東海第二発電所

設計及び工事計画変更認可申請書

補足説明資料

日本原子力発電株式会社

緊急時対策所非常用フィルタ装置の構造の変更概要

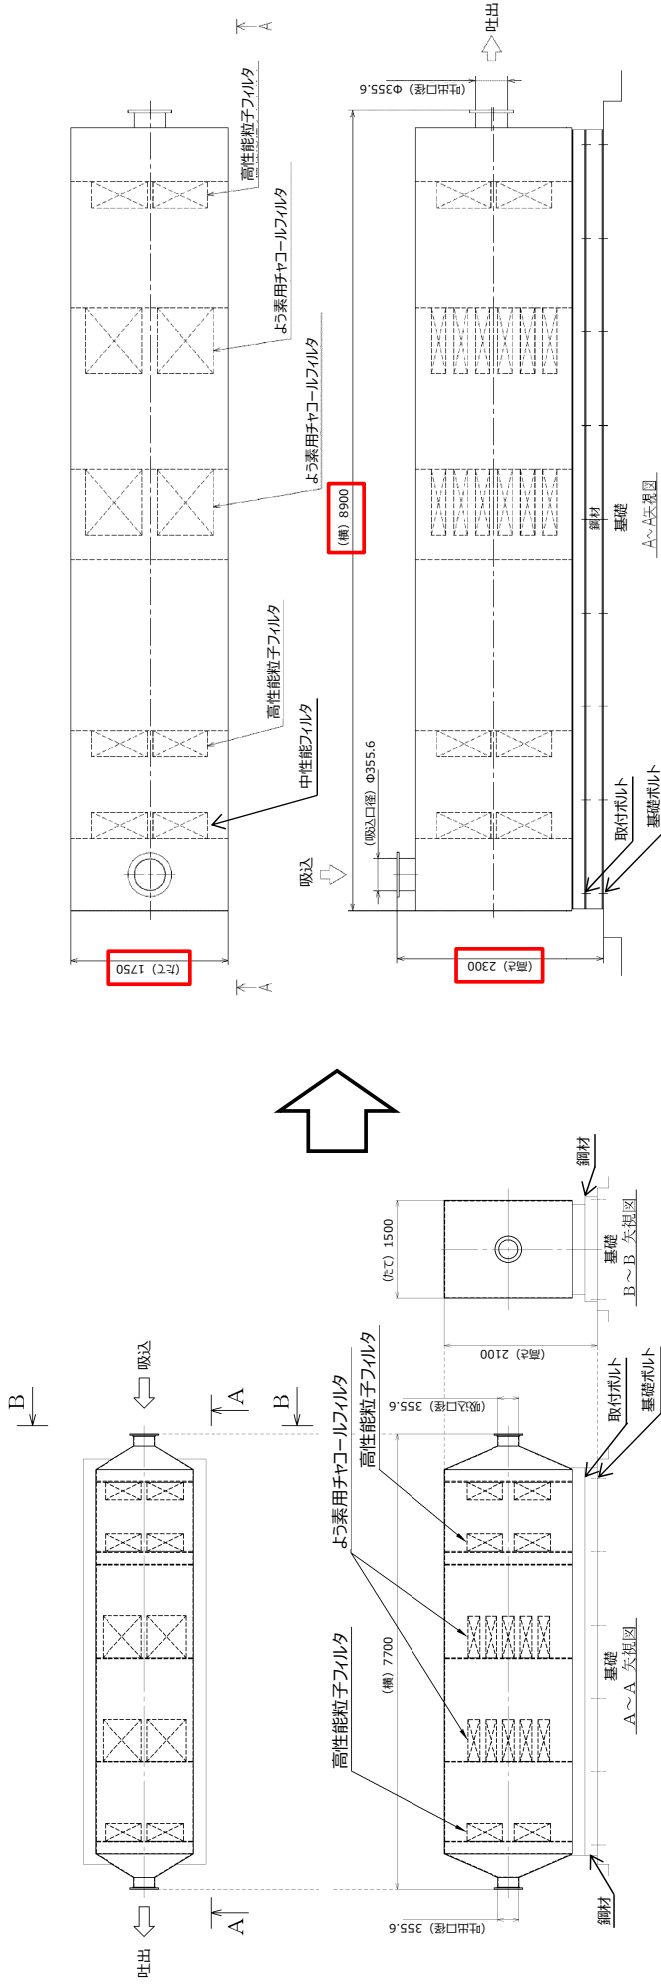
- 詳細設計に伴い、緊急時対策所非常用送風機の構造変更による配管取合い及び電気ヒータ・フィルタのメンテナンススペースを踏まえて、緊急時対策所非常用フィルタ装置の構造を変更する。なお、居住性確保に要求されるフィルタ効率※1に変更はない。

変更前	変更後	変更理由
たて	1500※2	1750※2	詳細設計に伴うもの
横	7700※2	8900※2	同上
高さ	2100※2	2300※2	同上
フィルタ装置重量	11200	13400	同上

逃がし安全弁用可搬型蓄電池の仕様変更について

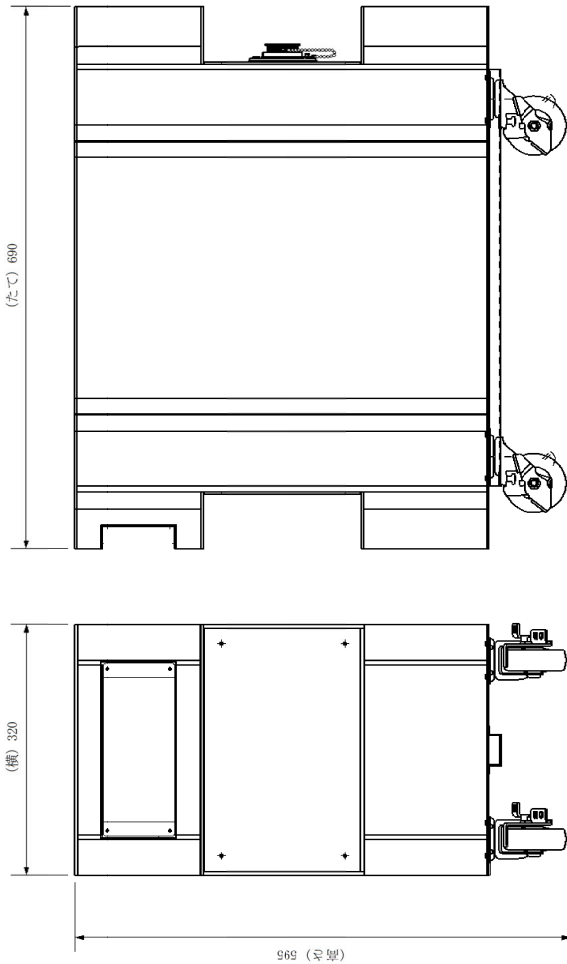
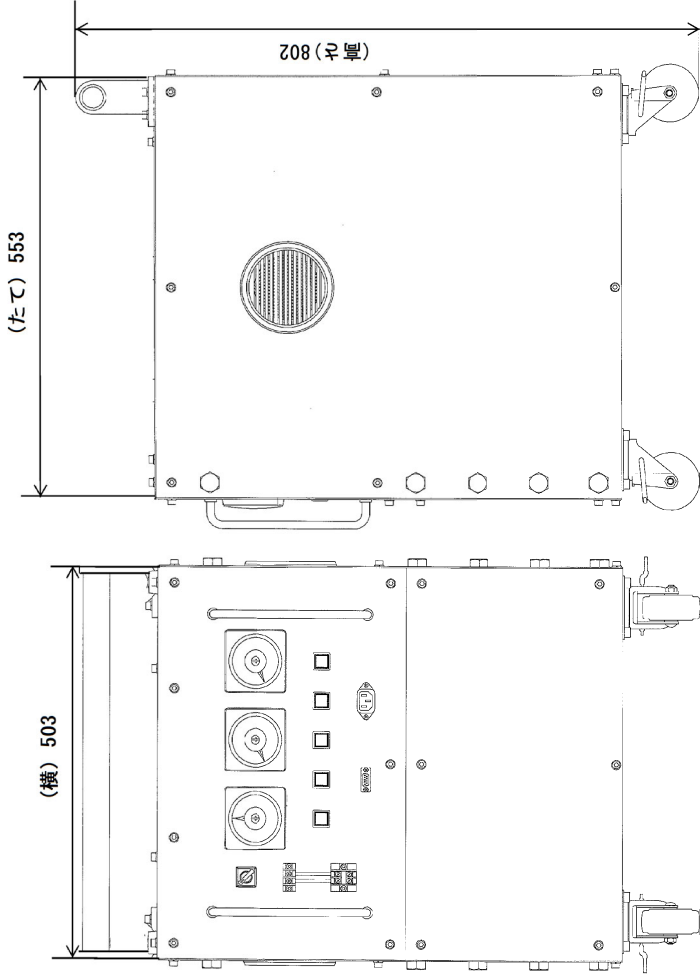
- 2018年（平成30年）10月18日に認可された当該蓄電池は製造会社が事業停止したことにより、購入できなくなったことから、要求仕様を満たす他製造会社の蓄電池に仕様変更する。
- 次頁以降に逃がし安全弁用可搬型蓄電池の仕様変更の内容を示すとともに、合わせて「実用発電用原子炉及びその附属施設の技術基準に関する規則」第49条、第50条、第51条、第52条、第54条及び第61条並びにそれらの「実用発電用原子炉及びその附属施設の技術基準に関する規則の解釈」に基づき、逃がし安全弁用可搬型蓄電池の施設に関する技術基準の適用条文を示す。
- なお、適用条文の整理については、補足－1に示す。

仕様変更前		仕様変更後		備考
種類	-	リチウムイオン電池	変更なし	
容量	Wh/個	780	808	逃がし安全弁（自動減圧機能）の作動に用いる電磁弁を24時間作動させるために必要な672Wh/個以上で設定している。
電圧	V	125	変更なし	
主要寸法（公称値）	mm	たて690, 横320, 高さ595	たて553, 横503, 高さ802	製造会社の標準筐体使用により, 寸法を変更した。
重量	kg	55	120	製造会社の標準筐体使用により, 筐体の材質がアルミ製から鋼製に変更になり重量が増加した。なお, 変更後の蓄電池の重量増加に伴う可搬性への影響については, 1名で運搬可能なことを確認済み。
個数	-	2（予備1）	変更なし	逃がし安全弁（自動減圧機能）2個の作動に必要な電力を確保するために必要な個数として, 1セット2個及び故障時のバックアップ用として予備1個を保管する。
保管場所	-	EL.18.00 m	変更なし	に保管する。（添付配置図参照）
取付箇所	-	EL.18.00 m 自動減圧系（A, B）継電器盤, 2個	変更なし	自動減圧系（A, B）継電器盤内の端子台に接続する。 （添付配置図, ケーブル接続概要図参照）

仕様変更後の保管状態

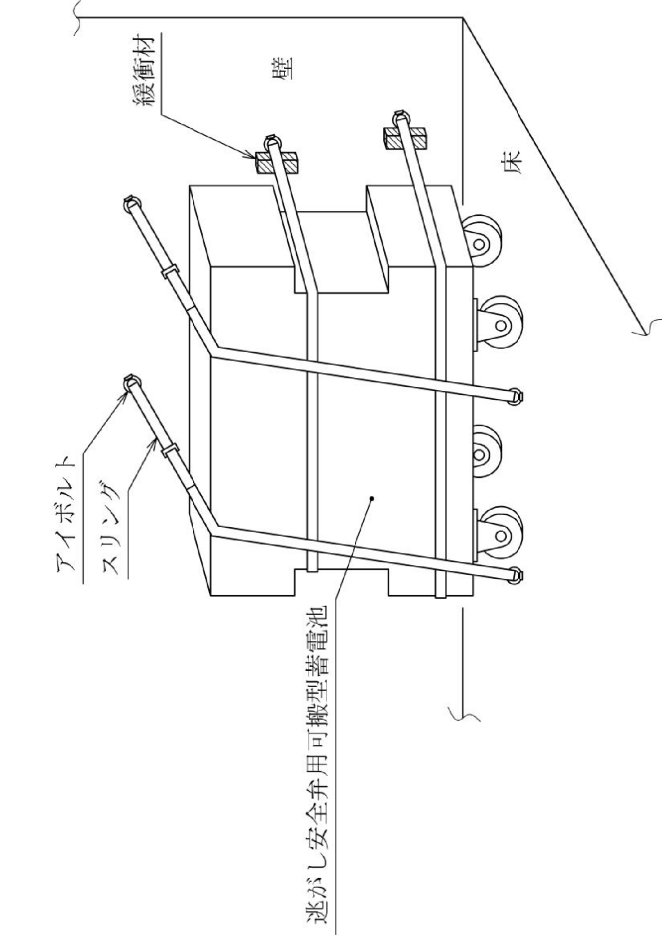
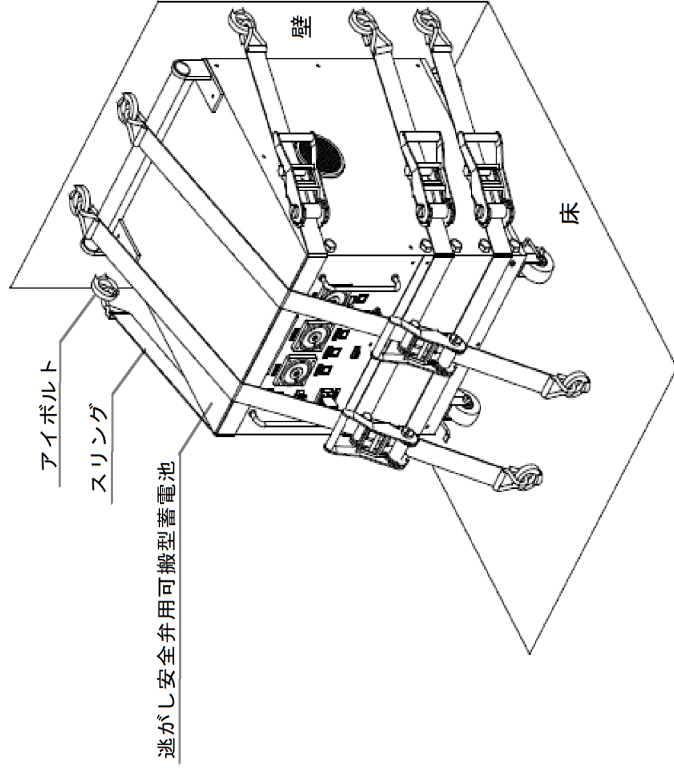
仕様変更前	仕様変更後	備考
保管場所	EL.18.00 m	変更なし	添付配置図参照
保管状態	本体固縛 (機器本体を床に直接設置し, アイボルト及びスリング等にて固縛する)	変更なし	下図参照
保管場所における設置床の最大応答加速度	水平 $0.81 \times 9.8 \text{ m/s}^2$, 鉛直 $0.62 \times 9.8 \text{ m/s}^2$ (EL.18.00m (EL.20.30m*)))	変更なし	* : 基準床レベルを示す。
転倒評価, 機能維持評価, 波及的影響評価	加振試験にて評価済み	加振試験にて評価済み	仕様変更後の蓄電池で保管状態を模擬し, 設置床の最大応答加速度以上の加速度で加振試験を実施し, 問題のないことを確認した。
